Ergänzende Stellungnahme: Leistungsfähigkeit von Stuttgart 21

Garching, 24.06.2013

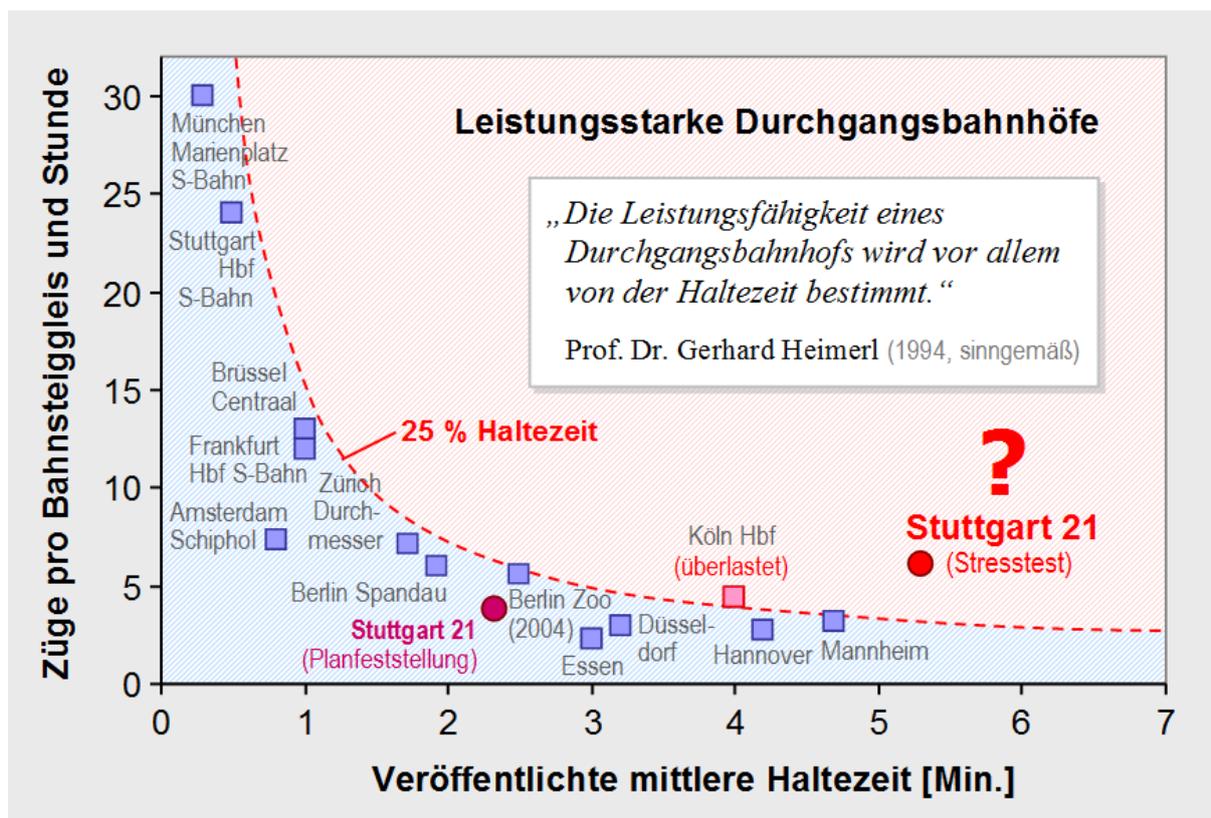
Die praktisch durchgehend auch als Planhaltezeiten angesetzten Mindesthaltezeiten von 2 Minuten als Grundlage der Simulationen von 1997 sind nicht zu halten (Stellungn. S. 30). Das ist eine neue Sachlage, da die Haltezeiten – auch laut Prof. Heimerl (Heimerl 1994 S. 31) – der größte Hebel für die Leistungsfähigkeit eines Durchgangsbahnhofs sind. Die vor dem VGH akzeptierte

Rechtfertigung der Haltezeiten (Orientierung an Durchschnittswerten) ist methodisch falsch (Stellungn. S. 8), das Gericht ist in diesem Punkt getäuscht worden, schon deshalb ergibt sich eine neue Sachlage.

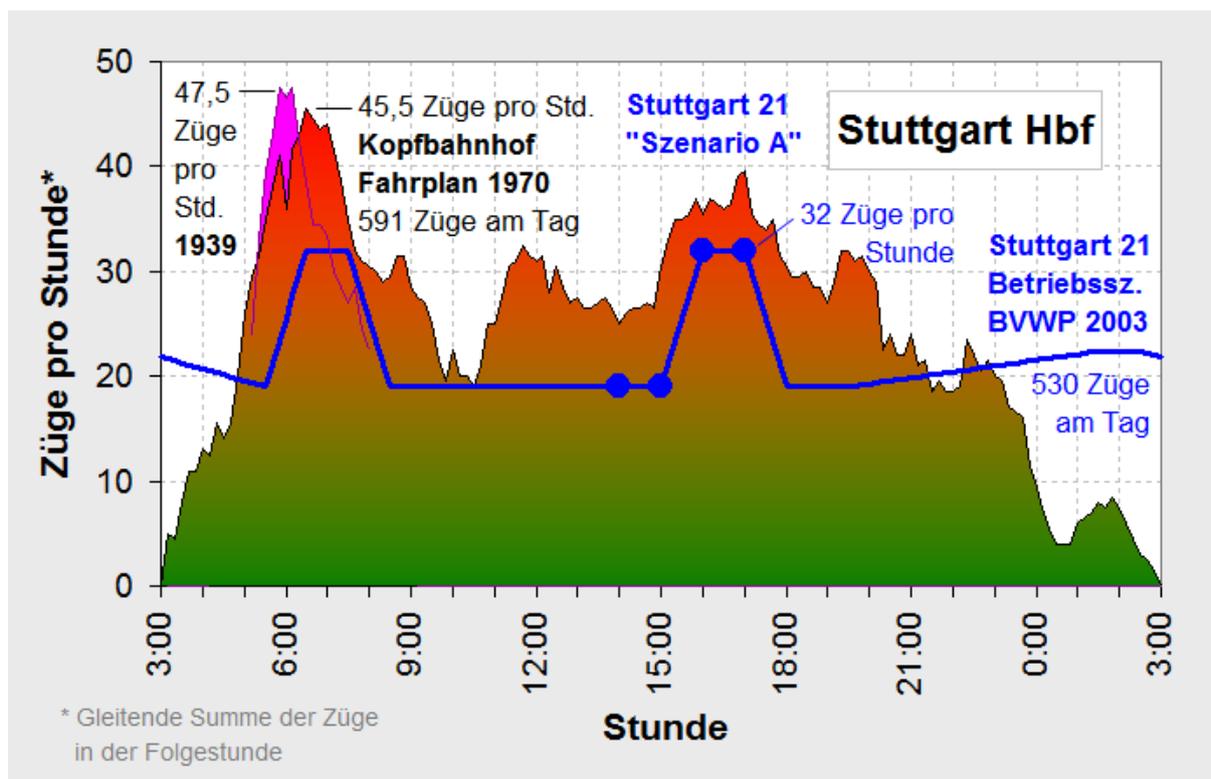
Der Kopfbahnhof weist gegenüber seiner heutigen Leistung in der Spitzenstunde von 38,5 Zügen pro Stunde (2011) eine noch deutlich höhere Kapazität auf. So fuhren auf der Bahnsteiggleisanlage, die auch praktisch heute noch vorliegt (größere Veränderungen gab es nur an den Zulaufstrecken für die S-Bahn), 45,5 Züge pro Stunde im Jahr 1970 und 47,5 Züge pro Stunde im Jahr 1939.¹¹ Somit ist die zuletzt auch von dem Landesverkehrsministerium und der NVBW bestätigte Kapazität des heutigen Kopfbahnhofs nach dem Gutachten von Vieregg/Rössler von 50 Zügen pro Stunde absolut nachvollziehbar.¹² Diese hohe Kapazität des Kopfbahnhofs hätte 2006 die Untersuchungsergebnisse von Prof. Martin in Frage gestellt, der in einer absolut nicht belastbaren Simulation (Punkt h) als Leistungsgrenze des Kopfbahnhofs 38 Züge ermittelt hatte (Stellungn. S. 10), was vom Gericht als Beleg der relativen Vorteilhaftigkeit von Stuttgart 21 gewertet wurde (VGH 2006 Rn. 72). Die Sachlage ist damit hinsichtlich der Kapazitäten eine ganz andere als 2006: Stuttgart 21 kann statt 51 Zügen nur 32 und der Kopfbahnhof kann statt 38 vielmehr tatsächlich 50 Züge leisten, – eine vollkommene Umkehrung der Verhältnisse.
